U3-2～5t、TIB2-4.4、7.4(S) ドライブ基板変更のお知らせ

件 名	U3-2～5t、TIB2-4.4、7.4(S) ドライブ基板変更のお知らせ	発行日付	2022年9月7日
		〒819-0192 福岡県福岡市西区今宿東1丁目1番1号 三菱電機 FA 産業機器株式会社 TEL 092-805-3400

図 1. 従来品

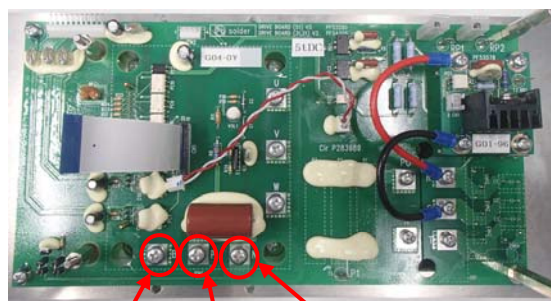
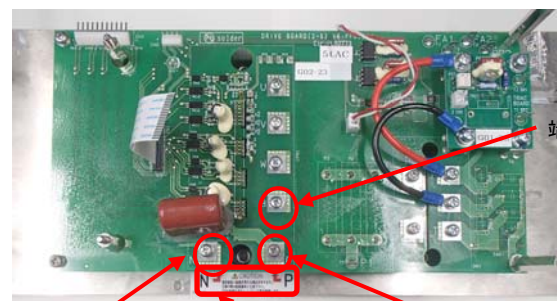
- 変更理由
インバータの消費電力削減 及び 電子部品の生産中止代替
- 変更点及び注意点
 従来品と取付互換ですが、端子位置とネジサイズが異なります。
 (1) 端子位置…インバータ側の端子 P、N、B の位置がそれぞれ異なります。(図 1、2 参照)
 配線する際は間違えないようにご注意ください。
 注意喚起のシールが貼り付けてありますので、基板交換前に剥がしてご使用ください。
 (2) 端子ネジ…IPM 部の U、V、W、P、N、B のネジサイズが異なります。互換はありませんので基板交換の際
 は必ず付属のネジをご使用下さい。(従来品:M5-12mm→切替品:M4-10mm)
